(仮称) ウィンドファーム津芸濃事業に係る

環 境 影 響 評 価 方 法 書

補 足 説 明 資 料

株式会社グリーンパワーインベストメント

図 2(1) 大気質調査地点位置図

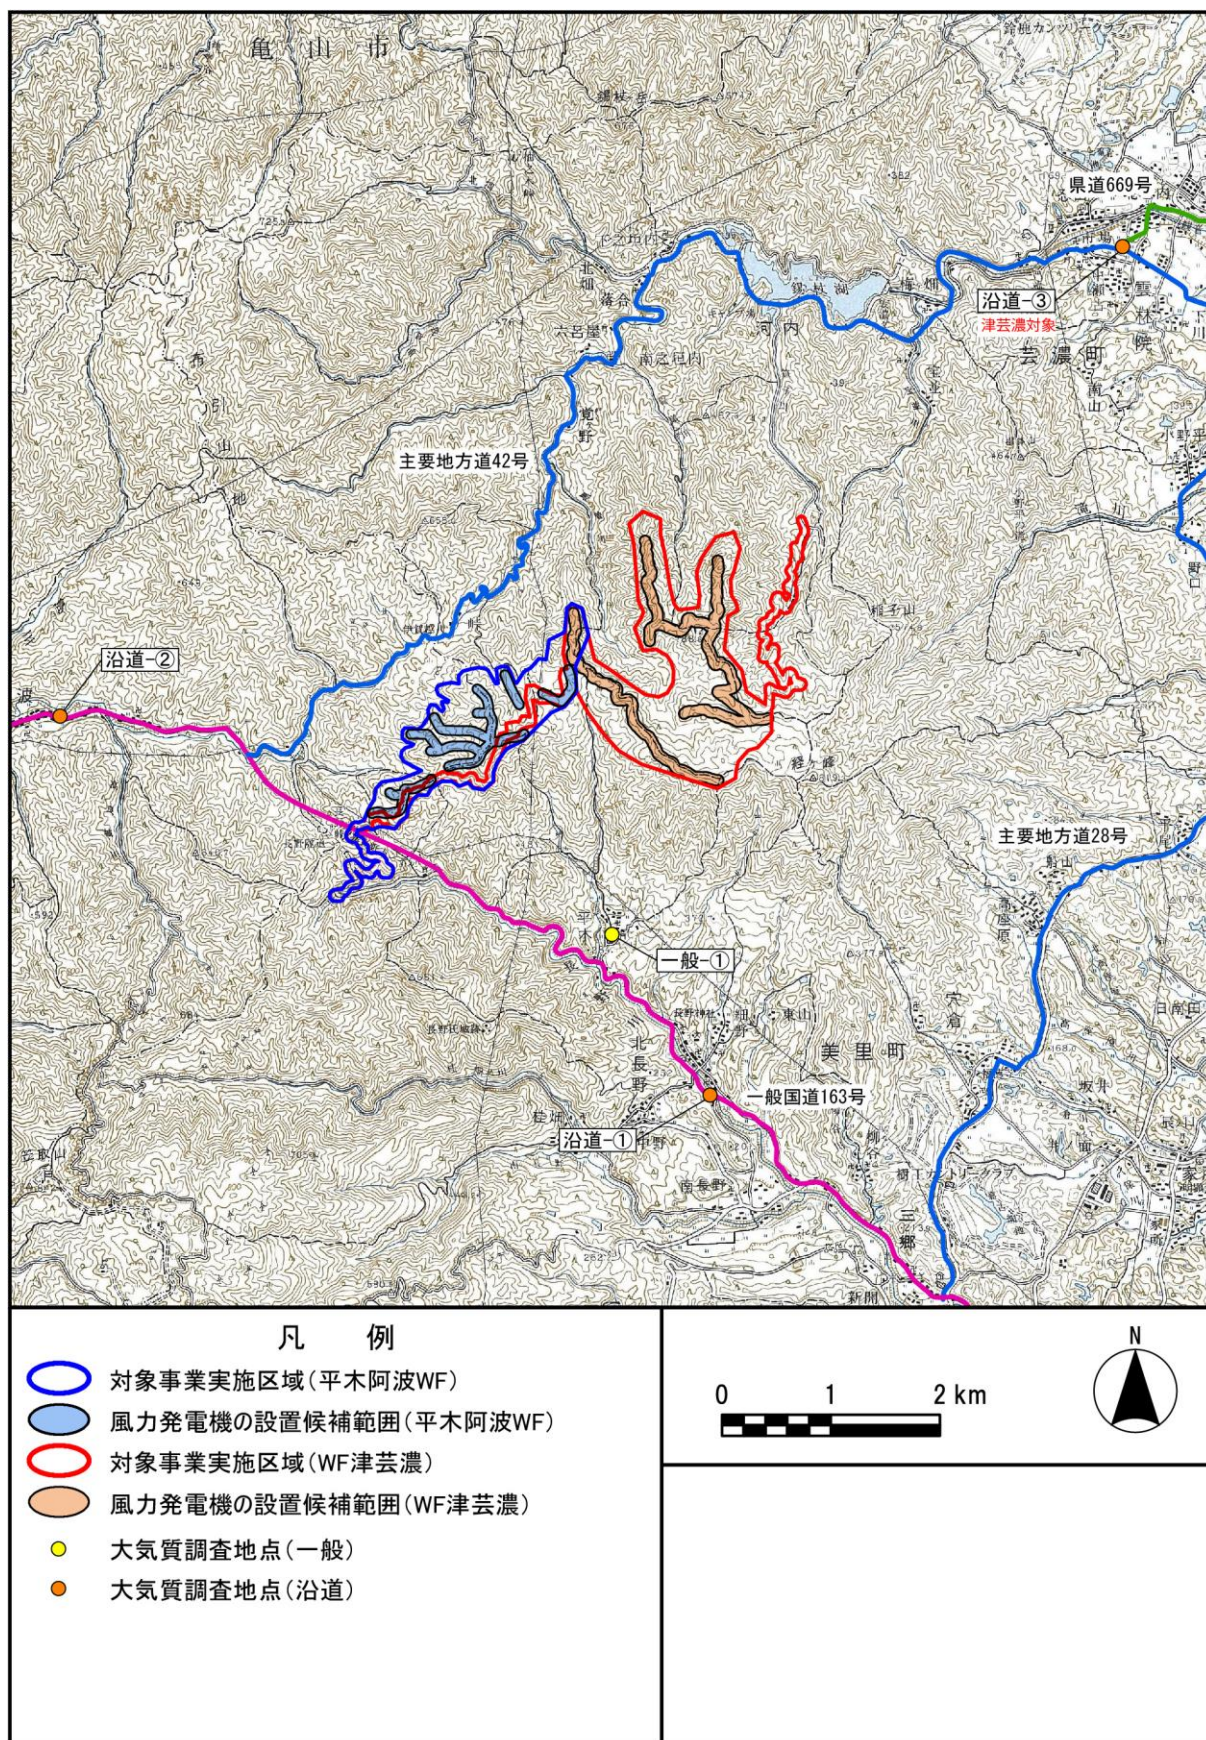
（仮称）平木阿波ウィンドファーム事業及び（仮称）ウィンドファーム津芸濃事業における風車配置図及び、大気質、騒音及び超低周波音、水質調査地点をそれぞれ1枚の図面とし提示してください。

大気質、騒音及び超低周波音、振動の調査地点については、図2(1)～(3)に示すとおりです。

基本的に大気質等の調査地点は、（仮称）ウィンドファーム津芸濃事業の管理用道路が（仮称）平木阿波ウィンドファーム事業地内を通過することから、（仮称）平木阿波ウィンドファーム事業における調査地点の伊賀市側の環境騒音及び低周波音調査地点1地点（上阿波地区）を除き、（仮称）ウィンドファーム津芸濃事業の調査地点に含まれることとなります。

図3 平木阿波事業及び津芸濃事業の対象事業実施区域

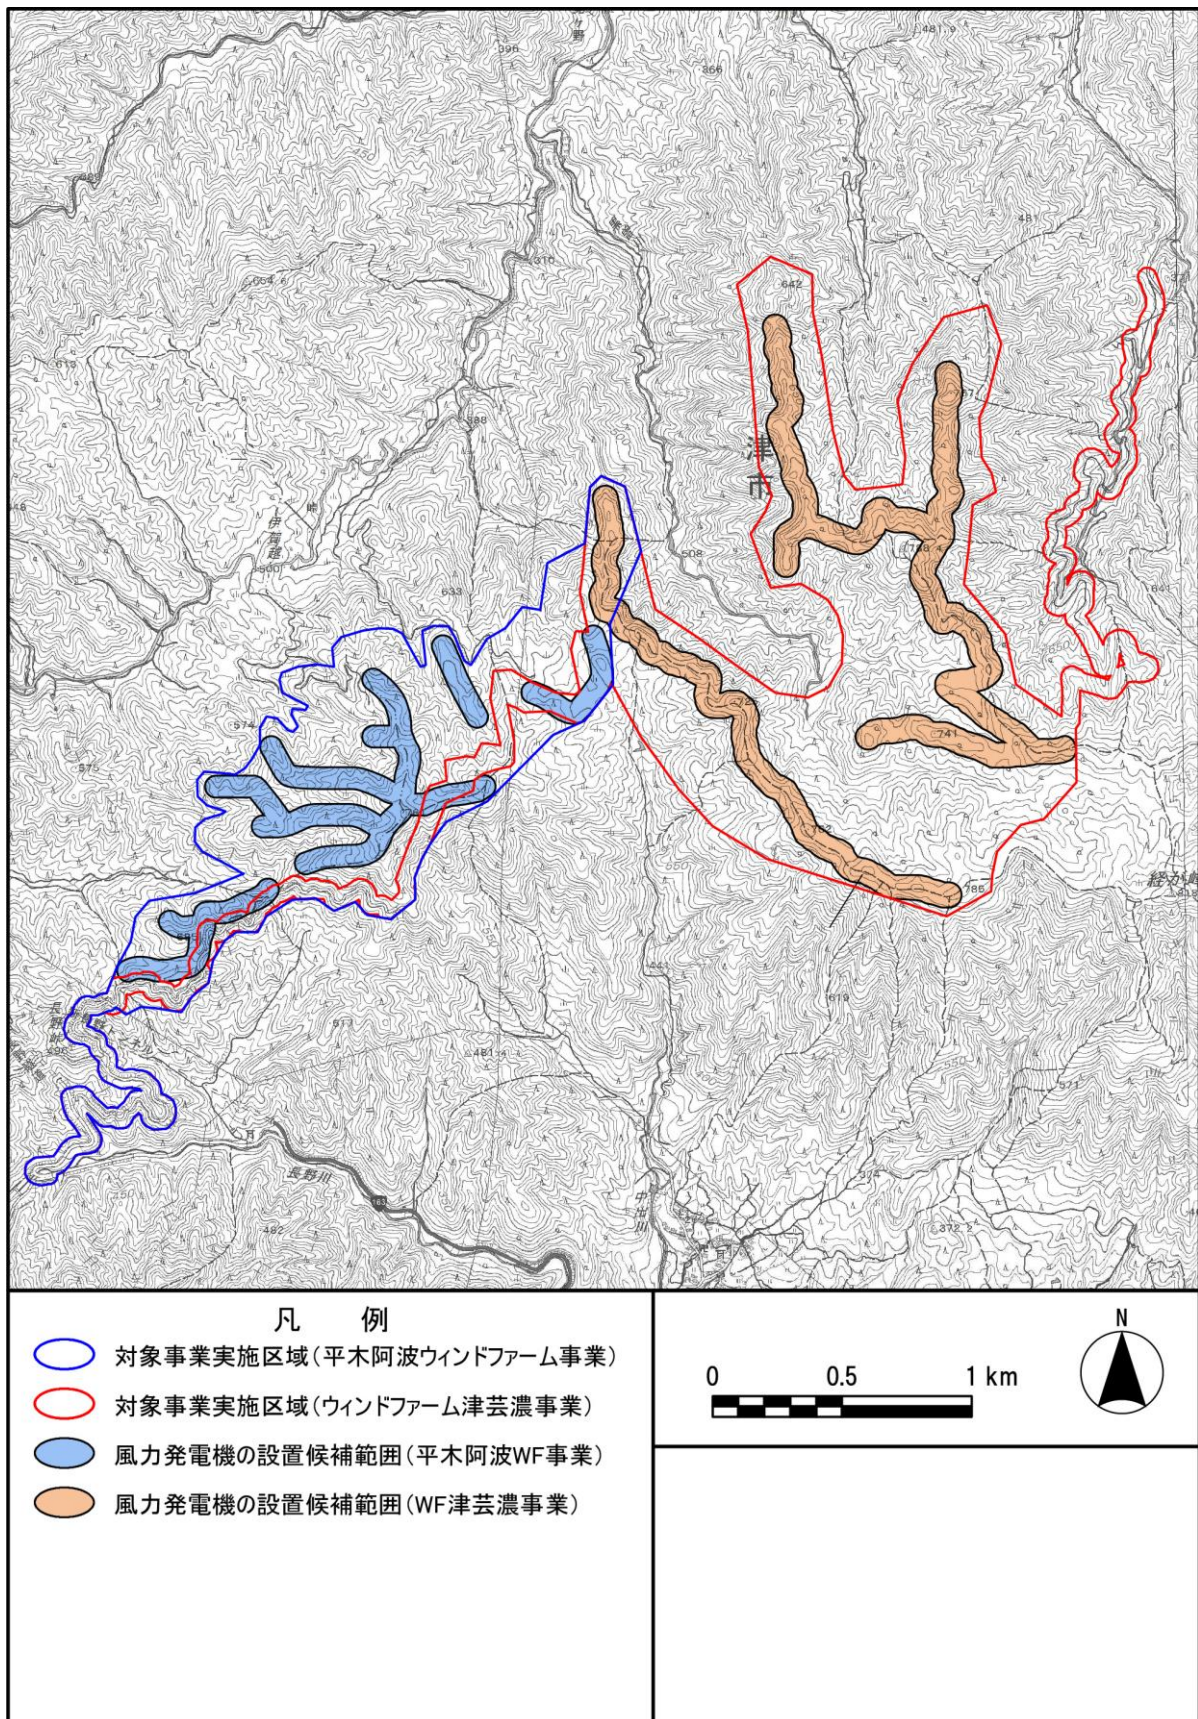
p. 5以降 対象事業実施区域を示す図は5万分の1で提示されているが、事業対象区域内の地形の詳細が不明のため2.5万分の1の地図で提示されたい。これに伴い、航空写真についても拡大したものを提示願います。

ご指示いただいた対象事業実施区域を2.5万分の1の地図上に重ねた図は、図3に示したとおりです。なお、図面は2事業を図郭に含めるかたちで作成しました。

図 6 騒音及び超低周波音、振動調査地点位置図

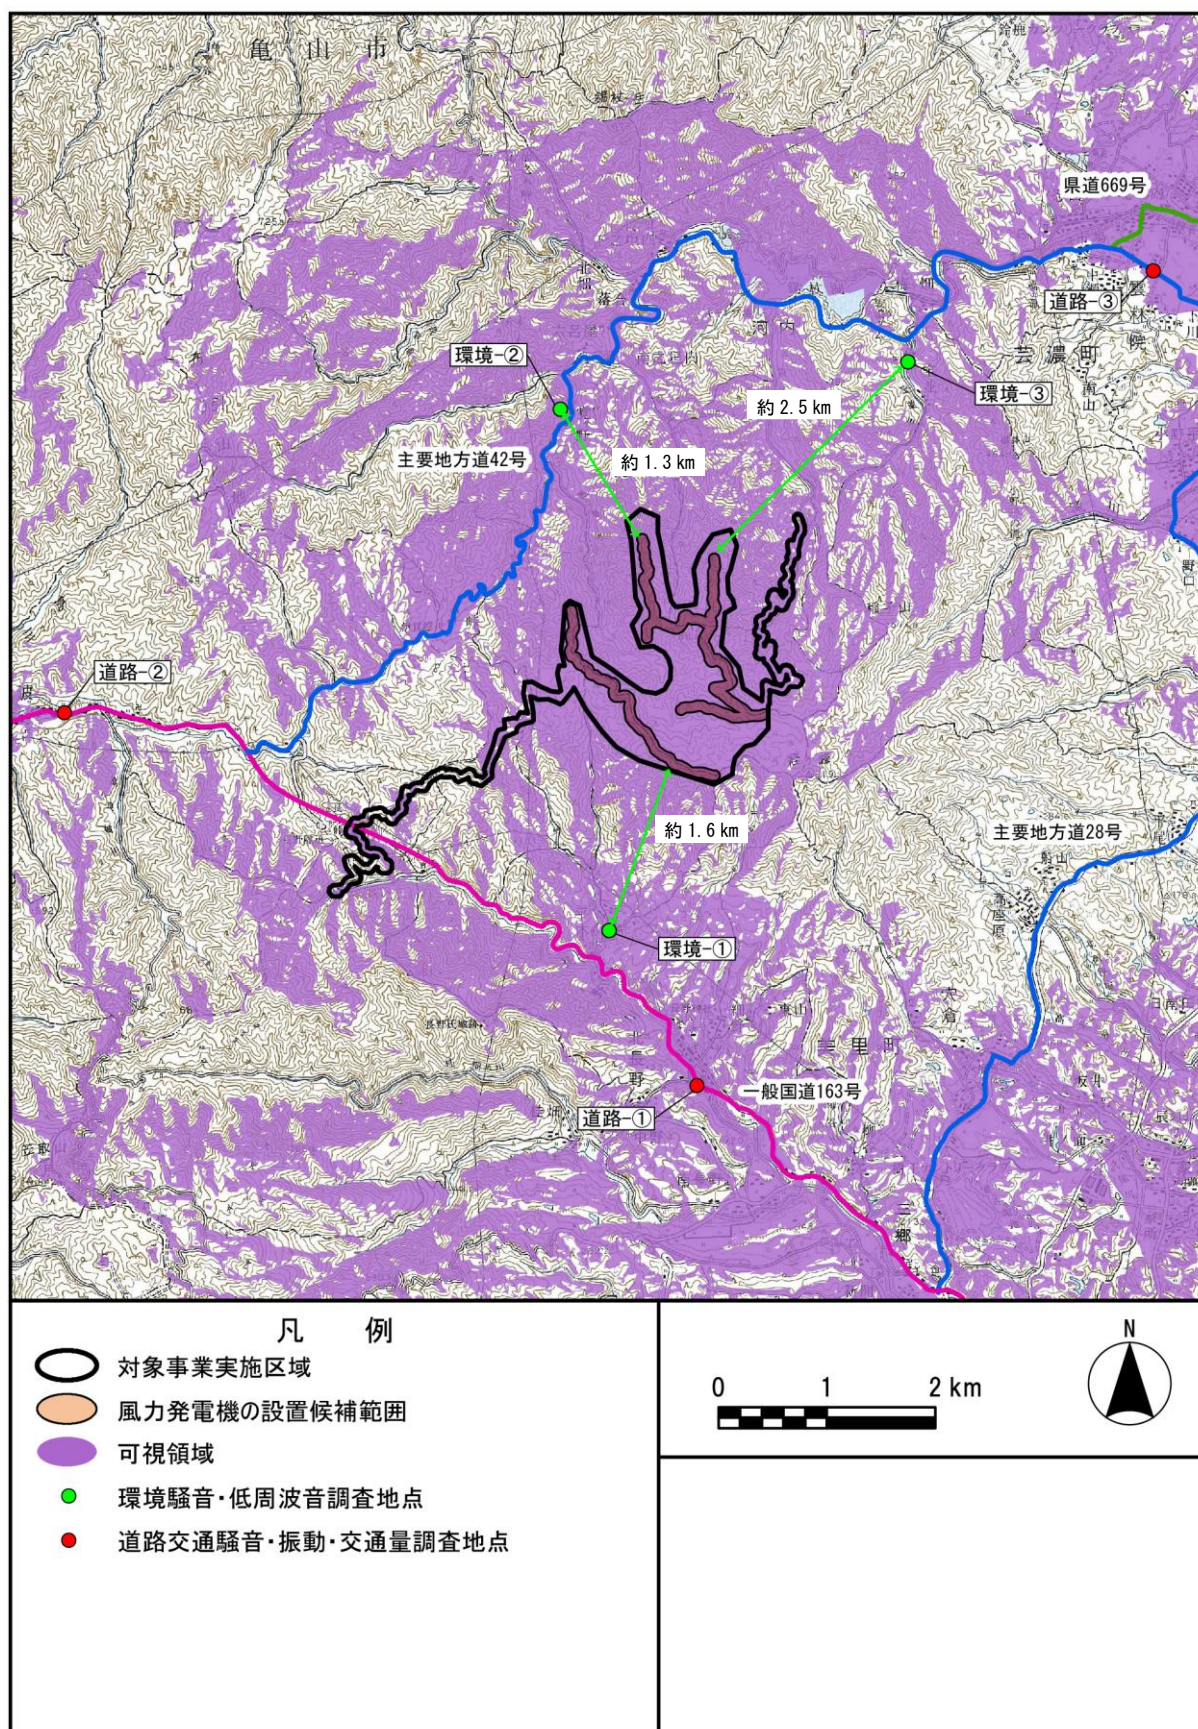
各騒音/環境調査地点と風力発電機設置区域の距離を図に記入してください。

各調査地点と風力発電機設置区域の距離を、図6に示しました。

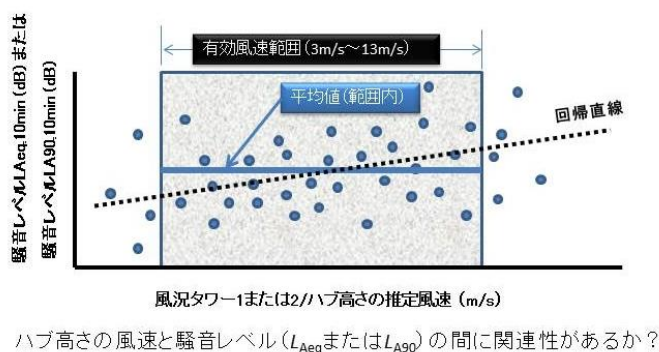
現況調査結果を整理するにあたっては、環境騒音または残留騒音の測定値（10分間値）とナセル高さ推定風速との関係性も把握し関係図を整理してもらいたい。さらに、環境騒音または残留騒音の風速との関連性の有無（回帰式など）について考察をしてもらいたい。

（以下に整理図の例を示します。有効風速範囲も例です）

準備書の作成にあたっては、環境騒音または残留騒音の測定値（10分間値）とナセル高さ推定風速との関係性について整理図例を参考に整理し、関連性の有無（回帰式など）について考察を行います。

ハブ高さの風速と風車騒音寄与値、指針値、残留騒音値、騒音実測値 $L_{A90,10min}$ or $L_{Aeq,10min}$ の関係

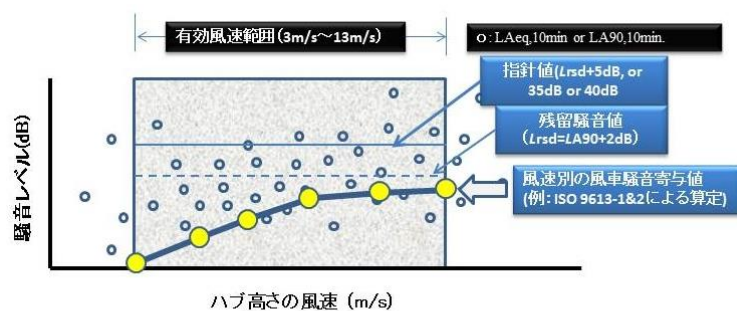
風車稼働時の風車騒音寄与値（残留騒音を加える前の値）と、現況の残留騒音算定値およびそれから算定される指針値との関係図を整理してください。以下に整理図の例を示します。

準備書の作成にあたっては、風車稼働時の風車騒音寄与値（残留騒音を加える前の値）と、現況の残留騒音算定値およびそれから算定される指針値との関係について、整理図例を参考に整理し提示いたします。

図 8(1) 大気質調査地点位置図

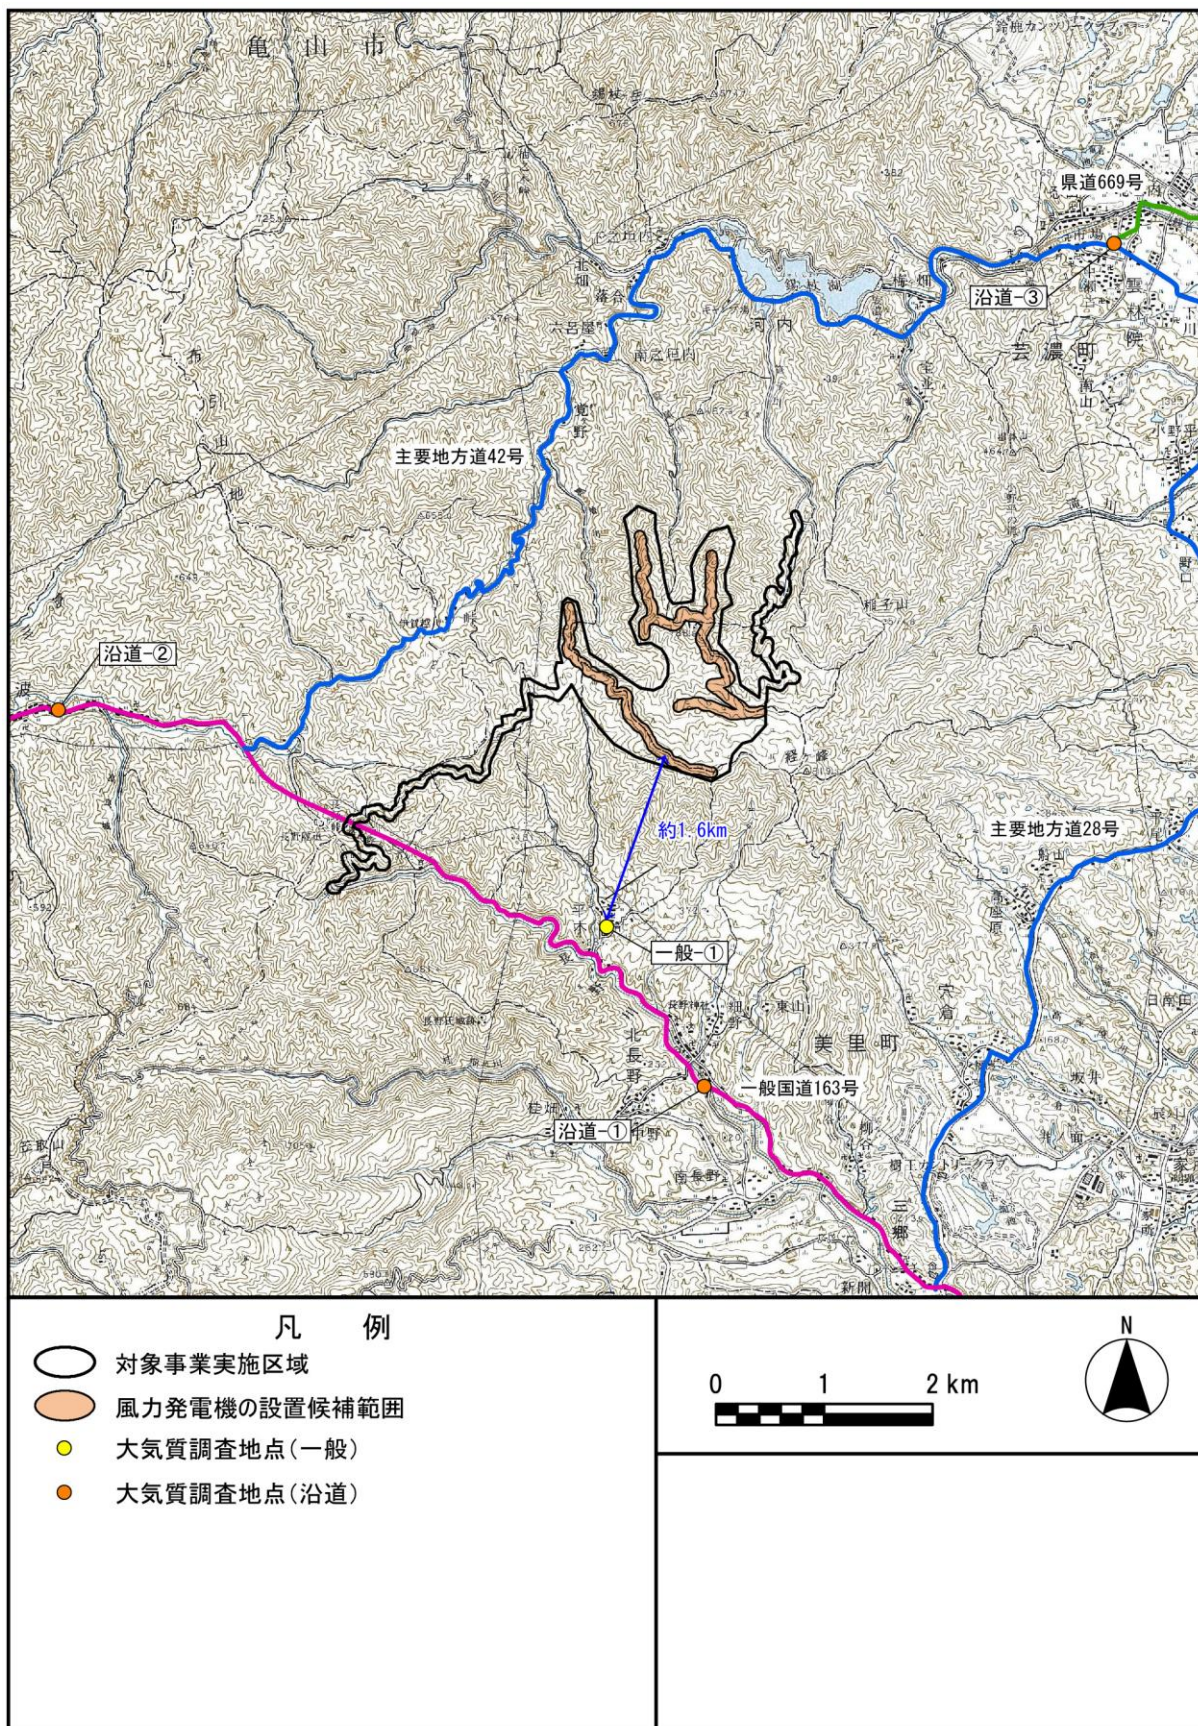
大気質、騒音及び超低周波音、振動の調査地点について、住宅、道路、測定場所の関係が分かる大縮尺の図（500分の1～2500分の1程度）は記載されているか。

大気質、騒音及び超低周波音、振動の調査地点については、図8(1)～(8)に示すとおりです。

図9 流域区分と水質調査地点位置図

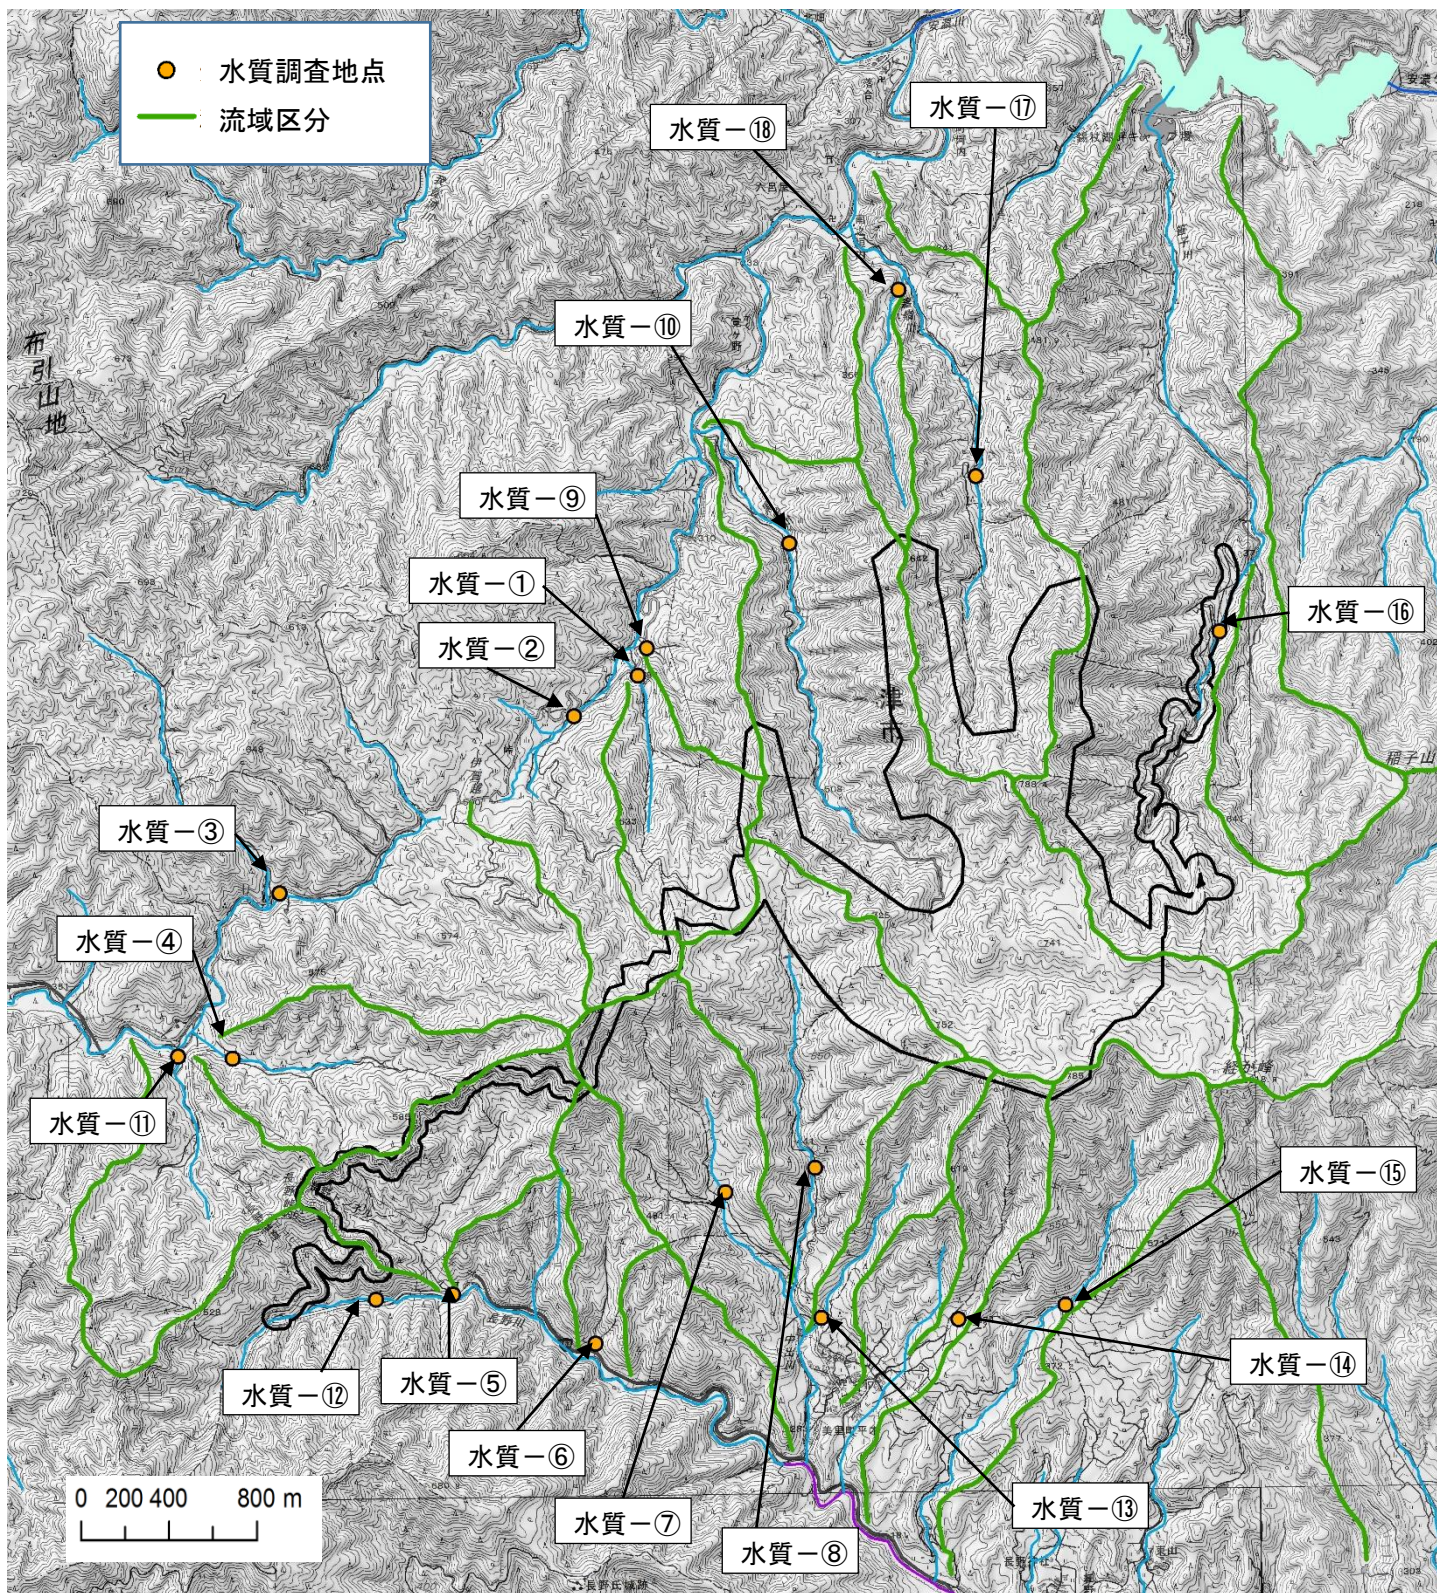
水の濁りに関する調査地点の設定理由と根拠情報（集水域の分かる図面）は記載されているか。

流域区分と水質調査地点は図9に示すとおりです。
